### Vedtaksbrev særskilt fartsgrense – Fv. 397 i Lindås kommune – Eikangervåg

Vedtak nr. : V24 R-17  
Dato. : 21.04.2017  
Arkiv nr. : 452  
Kommune. : Lindås

Veg: Fv. 397      Sted: Eikangervåg

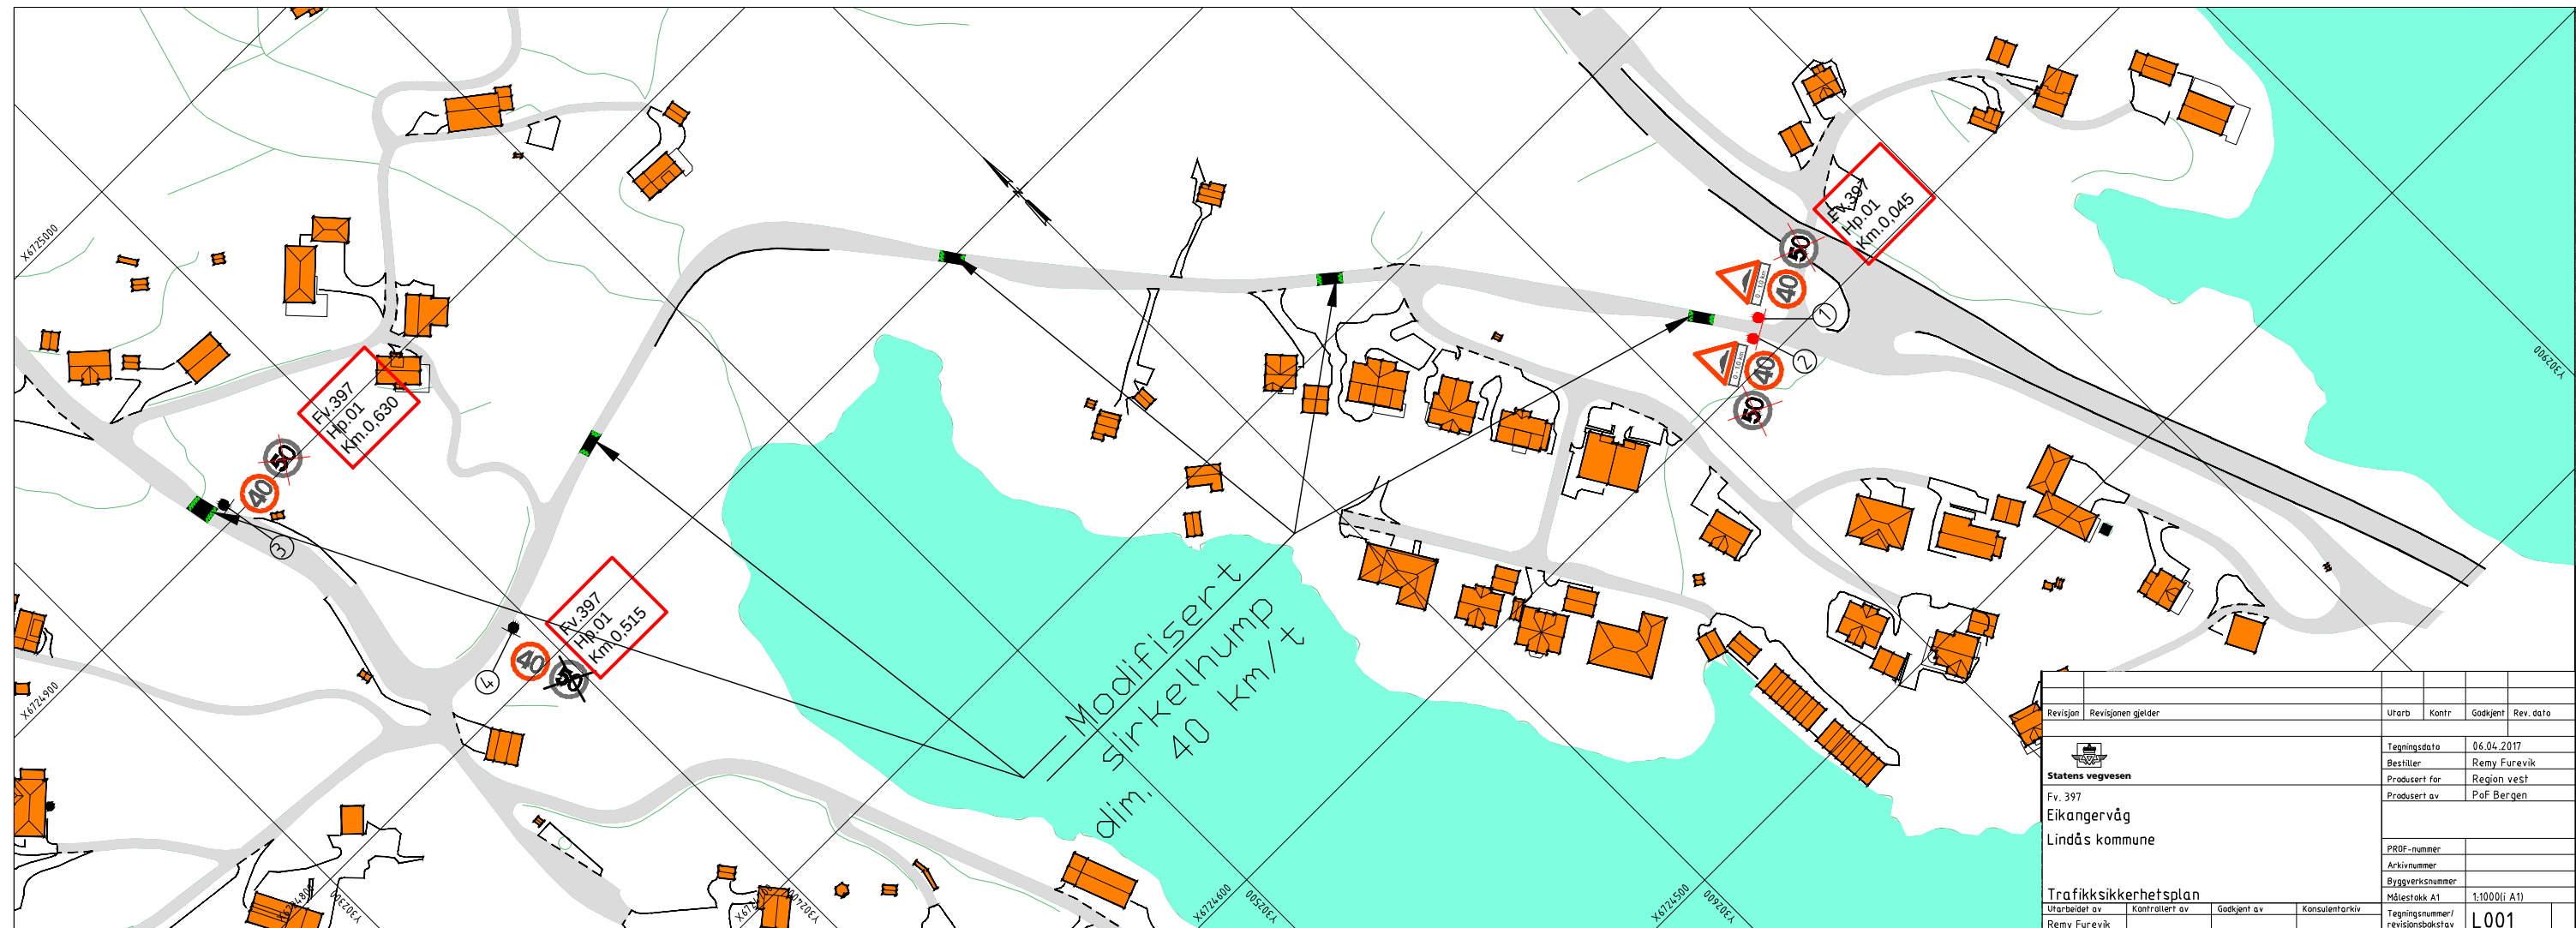
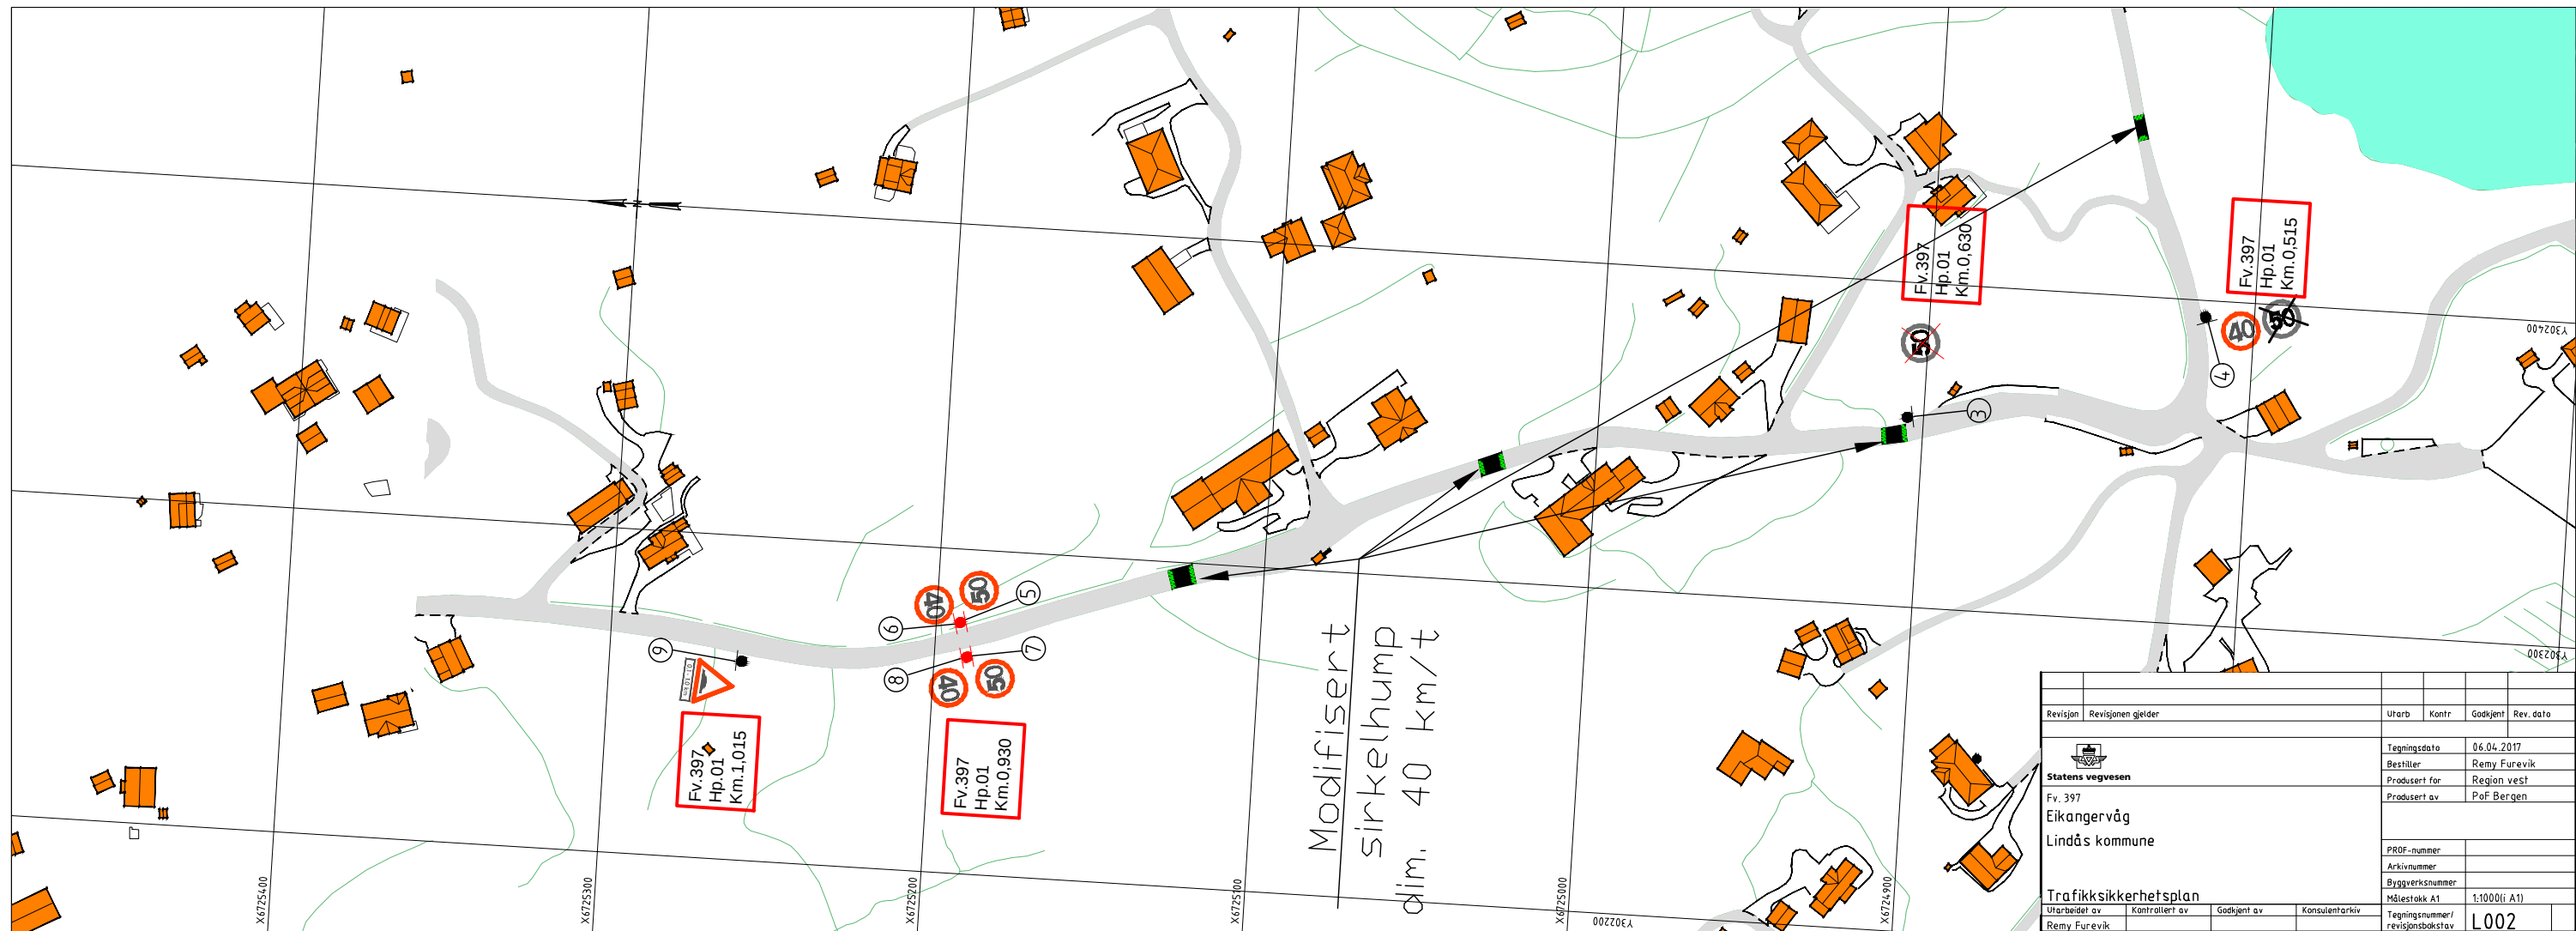
*Slik jeg ser det er det mulig å kjøre Fyllingsnesvegen og komme ut på Fv. 397, Mykingvegen. Tar du til venstre i dette krysset vil du kjøre i 40 km/t sone uten å være klar over dette.*

Jeg har en merknad til skiltplanen. Slik jeg ser det er det mulig å kjøre Fyllingsnesvegen og komme ut på Fv 397, Mykingvegen. Tar du til venste i dette krysset vil du kjøre i 40 km/t sone uten å være klar over dette.

Statens vegvesen har med bakgrunn i innspillet, endret planen, hvor trafikk fra Fyllingsnesvegen nå får tilstrekkelig informasjon om den særskilte fartsgrensen.

# MODIFISERT SIRKELHUMP 40 KM/T

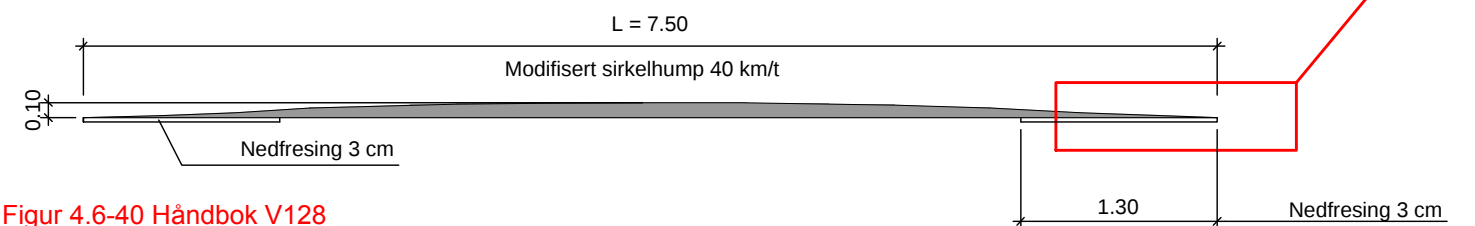
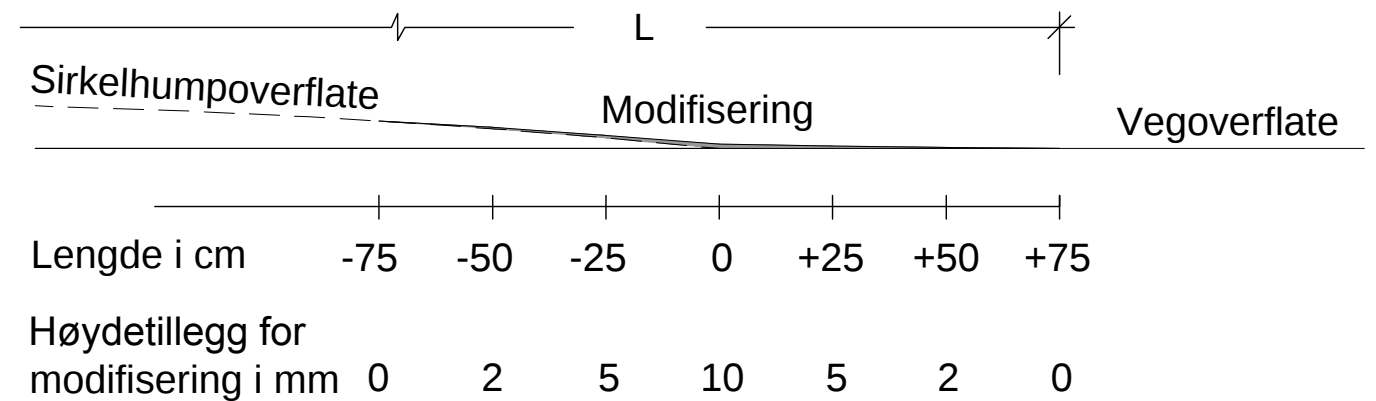
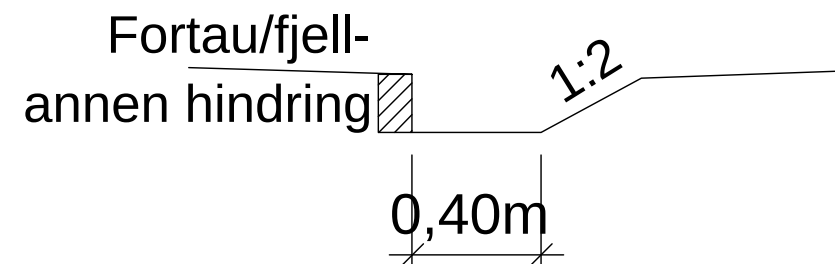
*forutsetter Lindås kommune at fartsdemperne fjernes dersom ny skole i området Eikangervåg ikke får Fv. 397 som skoleveg og/eller det blir etablert G/S-veg.*

I tillegg tek Lindås kommune det som ein føresetnad at dersom ny skule i Eikangerkrinsen ikkje får strekninga som skuleveg og/eller at det vert etablert gang- og sykkelveg / fortau på strekninga, vert dei modifiserte sirkelhumpene fjerna.

Statens vegvesen tar med dette med seg merknadene til Lindås kommune i det videre arbeidet med Fv. 397.
